Presentatie COK

Dienstgebouw Entrepotdok
3 september 2025

Dienstgebouw Entrepotdok (fase 1);
Artis Amsterdam

29 augustus 2025

massa zoals getoond tijdens de buurtparticipatie 16 december 2024

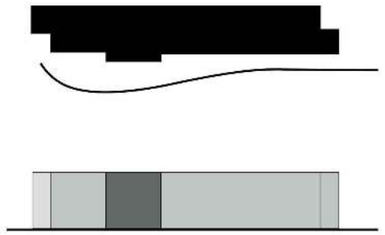
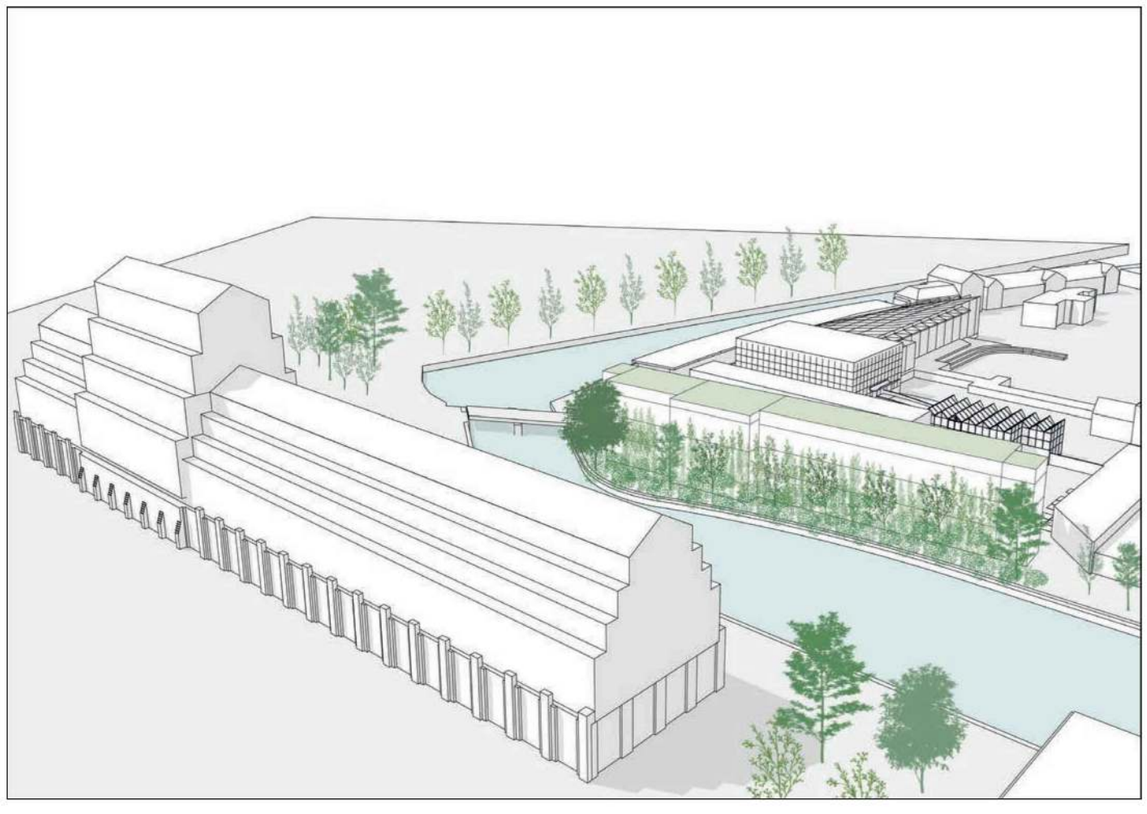
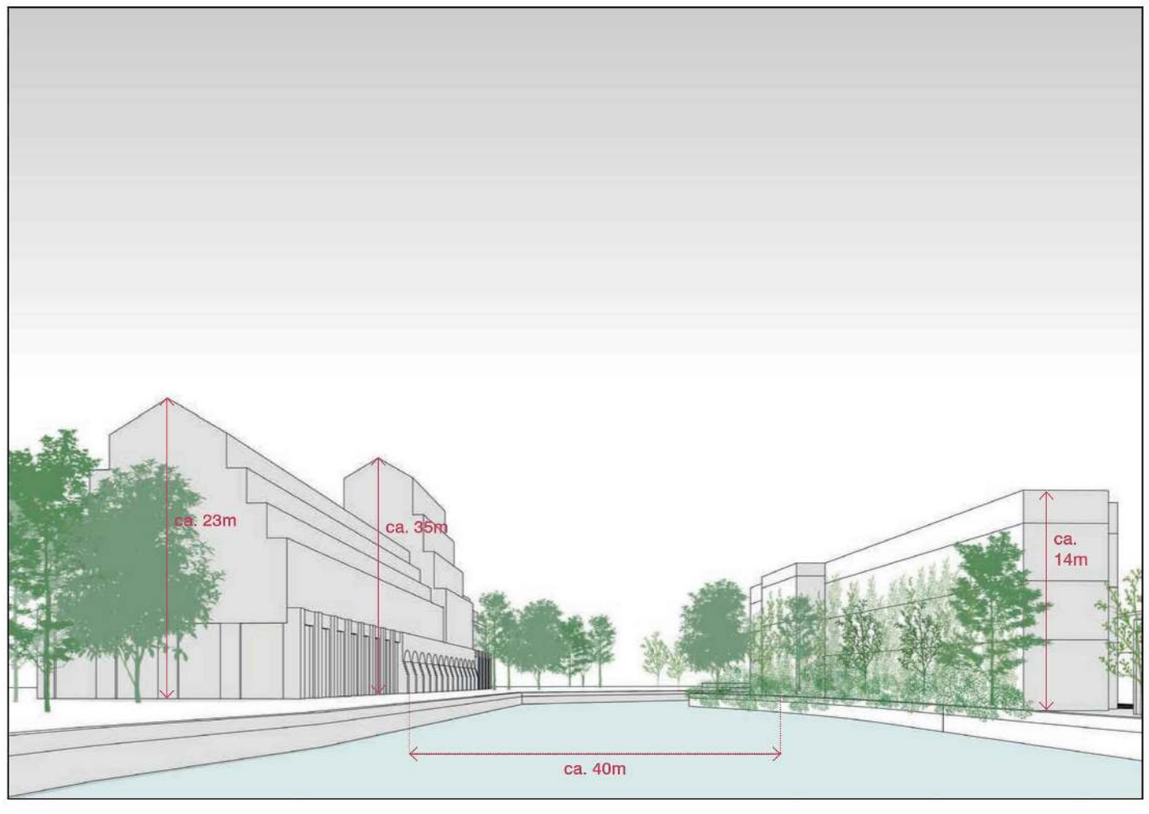
Ideeën
Minder massieve uitstraling
Meer speelsheid in het ontwerp
Een lager gebouw / een laag eraf
Ramen toevoegen
Een breed raam op de 2e verdieping die de verticale lijn onderbreekt
Meer hoogteverschillen in de delen
Meer variatie in kleur
Verspringen van de gevel
Meer groen op de gevel
Groen dat snel groeit
Zonnepanelen op het dak, ook voor de buurt
Niet te hoog groen op het dak
Een deel van de functies (die voor personeel) elders in ARTIS
Zoveel mogelijk bestaand groen behouden (met speciale aandacht voor de treurwilg)
Mix aan materialen, deels van hout (zodat het beter bij de Waterkant past)

Volumestudie op basis van verzamelde feedback (ook afgestemd met de buurt)

Massa zoals getoond tijdens COK op 15/01/2025

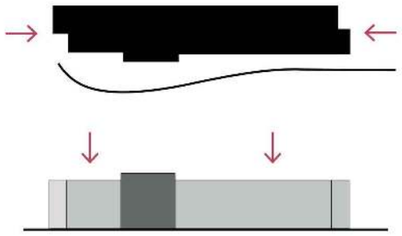
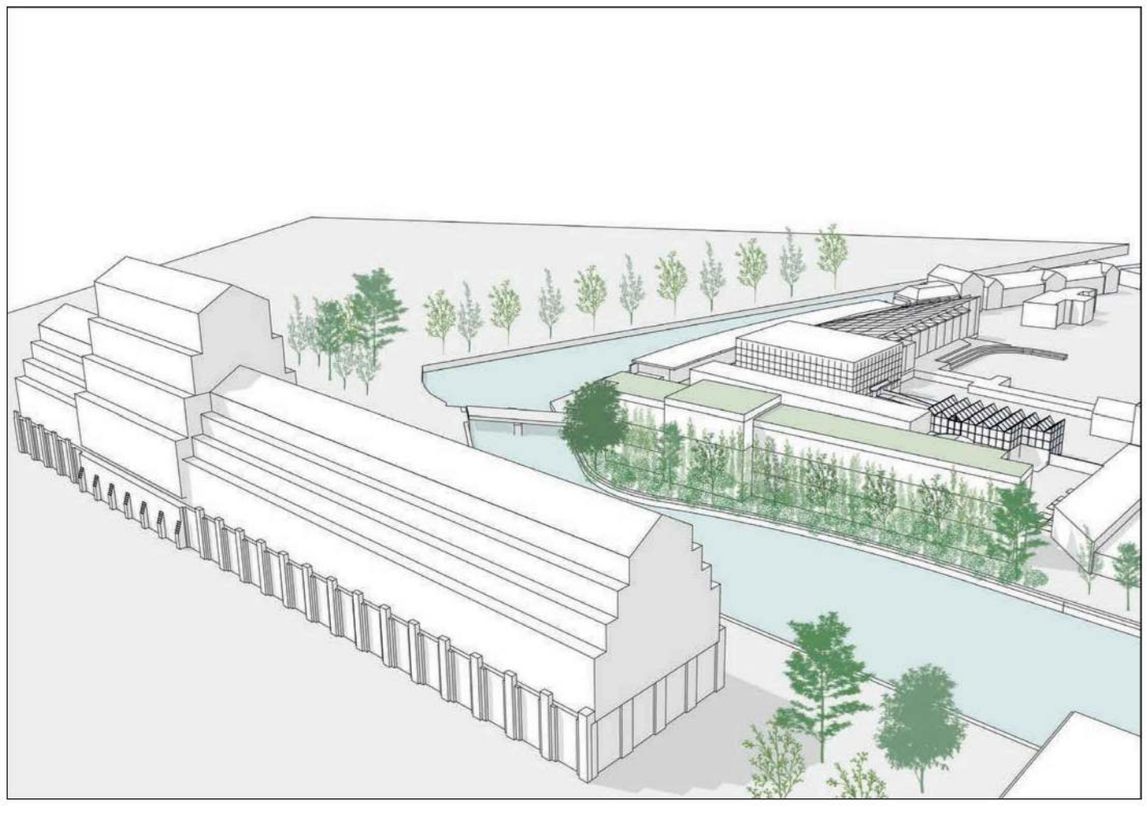
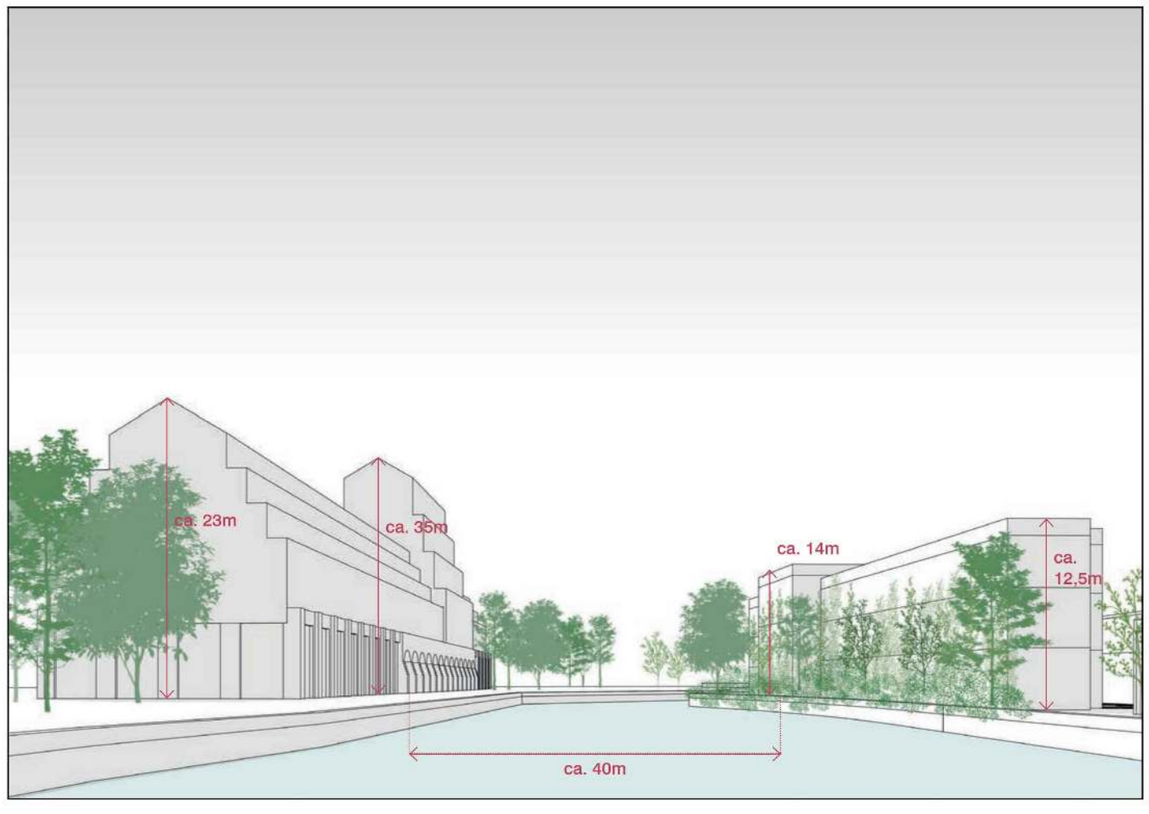
Conclusie
De commissie heeft waardering voor de analyse van de ingewikkelde opgave en de zorgvuldig uitgewerkte stukken. Het is alleen te betreuren dat zij niet in een eerder stadium is betrokken, want met de gekozen richting vindt een onwenselijke schaalvergroting plaats. Het voorstel heeft intrinsiek voldoende kwaliteit, maar sluit niet vanzelfsprekend aan op zijn omgeving. De commissie vraagt dan ook de uitgangspunten te heroverwegen.
Het voorstel voor de tuinkas is een uitstekend vertrekpunt.

Onderbouwing
Zoals ook in de Integrale Commissie (van 18 december 2024) is aangegeven, is de stedenbouwkundige samenhang van de projecten in Artis nu vooral vanuit Artis geredeneerd. Het advies is om het perspectief vanuit het publieke domein zwaarwegender onderdeel van de uitgangspunten van het masterplan voor Artis te laten zijn.
De commissie heeft waardering voor het onderzoek naar de geschiedenis en de locatie, maar in het gebouw ziet zij de typologie van het Entrepotdok niet terug. De stedenbouwkundige situatie is ten opzichte van vroeger behoorlijk veranderd. Aan deze zijde is het waterprofiel nu smaller, veel groener en staat de bebouwing gedraaid ten opzichte van het water. Met deze factoren die de referentie aan de schaal en maat van de historische bebouwing op het Entrepotdok ondermijnen wordt er getwijfeld of het gekozen uitgangspunt wel goed is.
De commissie constateert dat er een grote en belangrijke opgave ligt op een kleine voetprint. Er is dan ook zorg over de inpassing van het volume op het eiland. De hoekverdraaiing van de nieuwbouw komt voort uit de huidige voetprint, door de schaal van de nieuwbouw oogt dit nu wezensvreemd op de locatie.

Het stapelen van functies op deze locatie ligt niet voor de hand. Het probleem van de grote schaal en hoogte wordt versterkt door de gekozen architectuur. Vanuit de openbare ruimte ontstaat een visuele blokkade die alles, ook vanuit Artis, afsluit. Het programma is heel sympathiek, maar vraagt voor een groot gedeelte niet om daglicht. Hierdoor is er ook weinig communicatie met de buitenwereld. Waar Artis zich nu juist opent naar de stad met gebouwen in het groen, sluit het zich met dit voorstel af als een beëindiging van het park. Het restaurant verderop aan de kade is al fors maar door de hoge transparantie van een groot deel van de gevels wordt dit verzacht. Vanuit de bestaande kleinschalige bouwwerken, is er een duidelijke aanleiding om het gebouw te geleden.
